**СОЕДИНЕНИЯ ТРУБОПРОВОДОВ РЕЗЬБОВЫЕ.  
ТРОЙНИКИ ПЕРЕХОДНЫЕ****Конструкция и размеры**

Threaded pipeline connections.  
Reduce tees.  
Construction and dimensions

**ГОСТ  
21863—78**

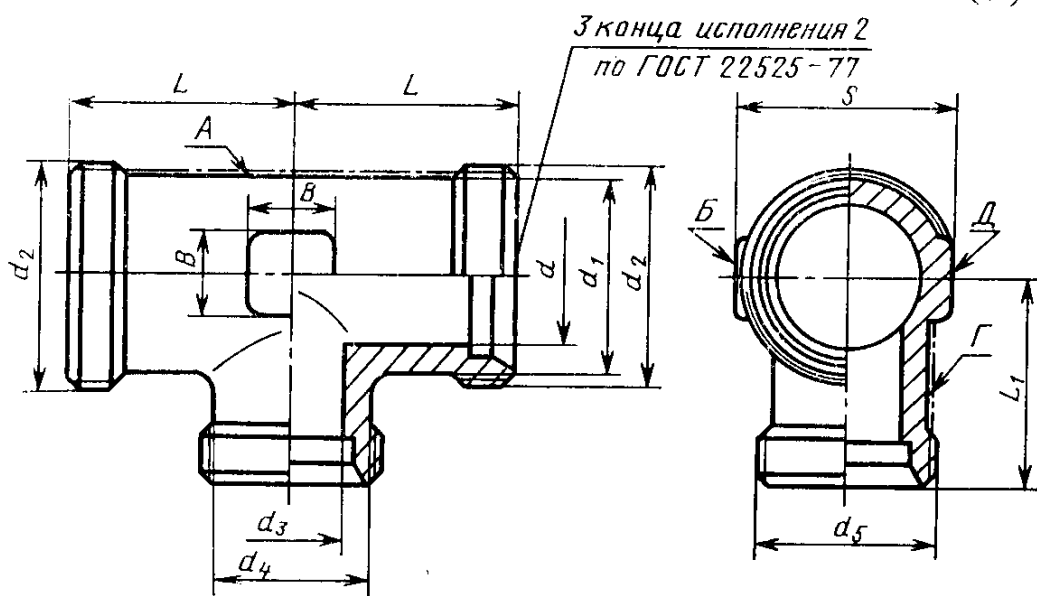
Пункт 2. Чертеж. Заменить значение шероховатости:  $Rz\ 40$  на  $12,5$ ;
